Centrale de géothermie Alfortvillaise

Opération de géothermie au Dogger sur le territoire d'ALFORTVILLE (94)

Enquête publique du 20 Décembre 2021 au 21
Janvier 2022 - Réponses aux
questions/observations

Figure 2 : Température au toit du Dogger dans le secteur d'étude

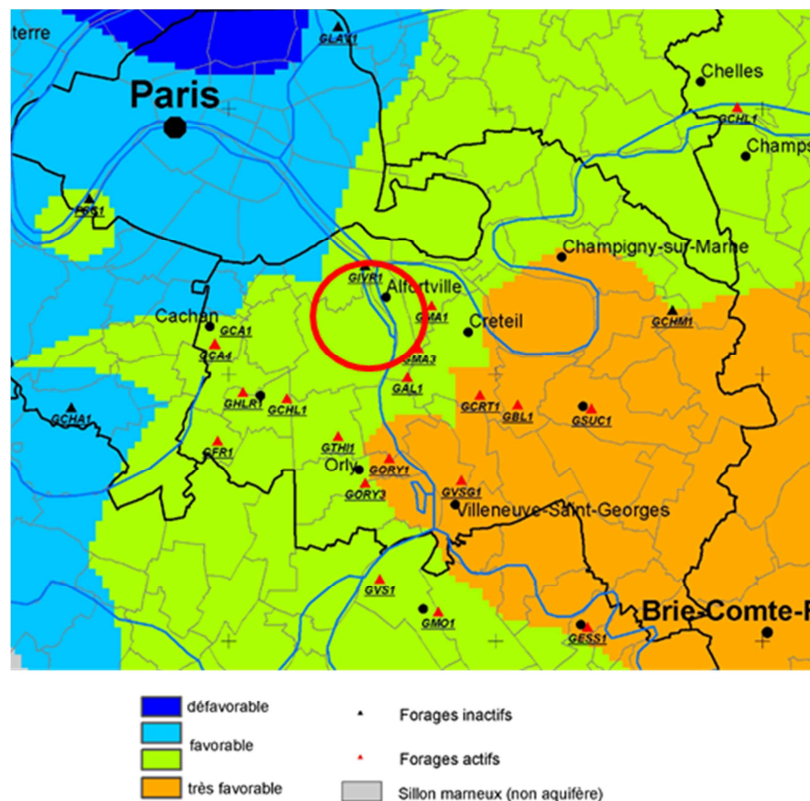
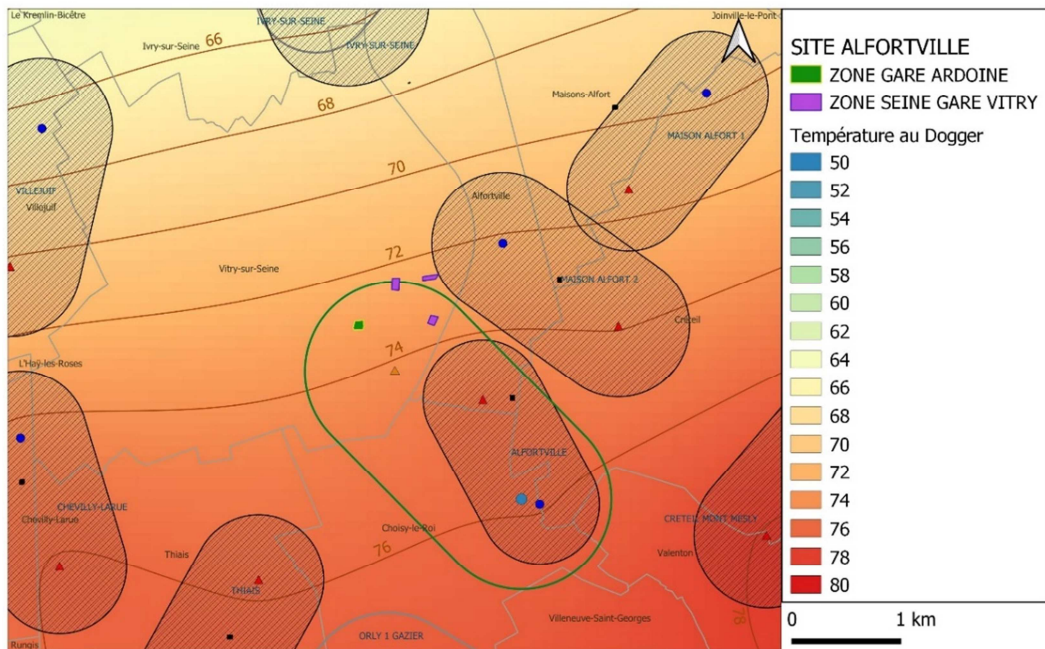
Question n°1 du 18/01/2022 : Observations de la SICUCV : « La demande du SMAG entre en concurrence avec le projet envisagé par le SICUCV et qui devrait faire l'objet prochainement d'une demande de permis de recherche. »

A noter qu'au Nord d'Alfortville dans le secteur des Ardoines et sur l'ensemble de la commune de Vitry-sur-Seine, le Dogger présente un caractère favorable avec des températures de $70 \pm 2 \text{ }^\circ\text{C}$ (Cf. Figures ci-dessous).

Figure 5: Champ prévisionnel de températures à l'horizon 2022 et simulation au puits GAL-2

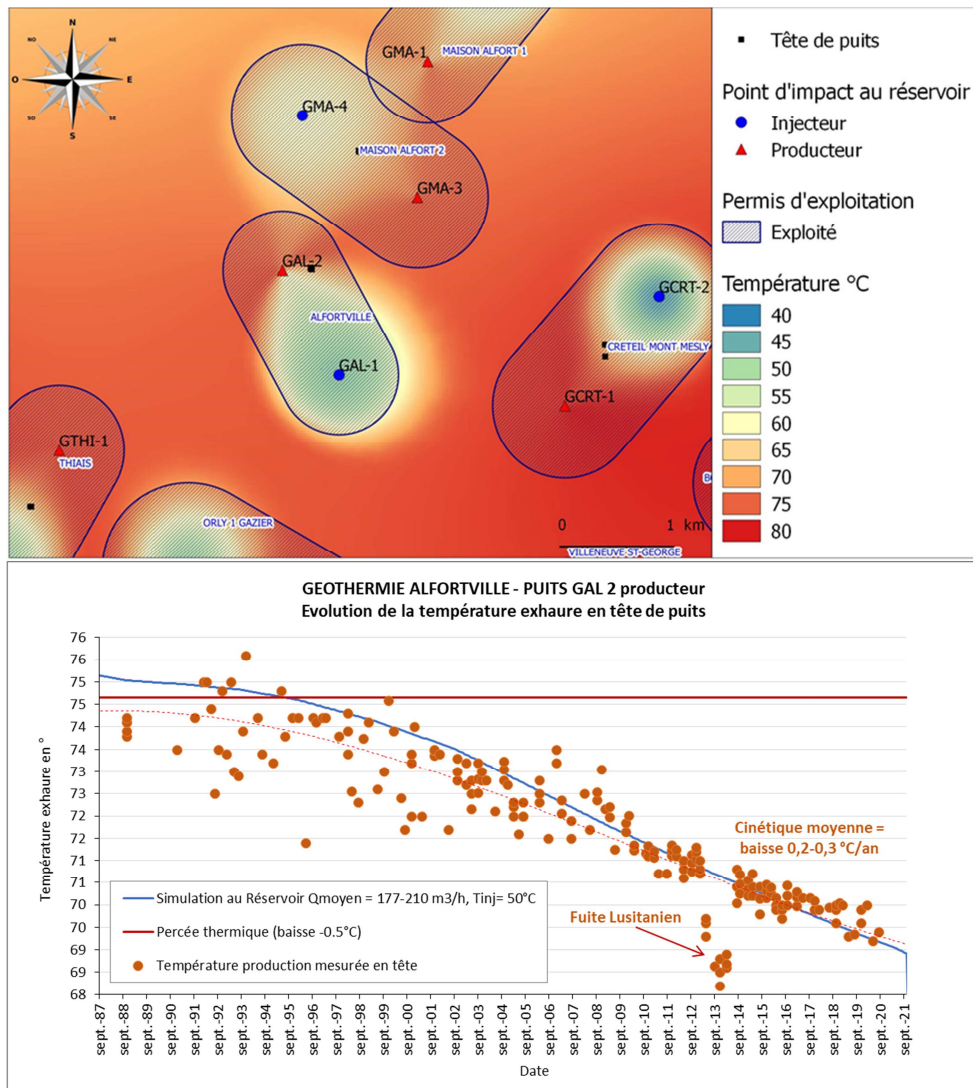
Question n°2 du 20/01/2022 : Observations de M. Baron, de la mairie de Vitry-sur-Seine, concernant le choix d'implantation du futur doublet : « *Le dossier ne présente pas les solutions étudiées permettant d'expliquer le choix de positionner le puits producteur au nord du doublet, par conséquent dans le sous-sol de Vitry. La cartographie du Dogger montre cependant qu'il apparaît envisageable d'exploiter la ressource par un producteur positionné à l'ouest ou au sud du doublet.* »

L'analyse des résultats acquis depuis 1987, sur le doublet existant, permet de constater que le refroidissement observé au puits de production d'Alfortville (GAL-2) est principalement imputable au fonctionnement propre du doublet d'Alfortville par recyclage de sa propre bulle froide. La cinétique du déclin de la température de production est estimée entre 0,2 et 0,3°C/an depuis 1998. En 2022 la température en fond de puits GAL-2 devrait atteindre environ 69°C soit une baisse d'environ 4°C par rapport à la température initiale (Cf. Figures suivantes).

Compte tenu de la « bulle froide » développée depuis la mise en service du doublet GAL-1/GAL-2 actuel, l'implantation du futur puits producteur (GAL-3) ne peut se faire au sud ou à proximité de cette bulle froide (Cf. Figure 5).
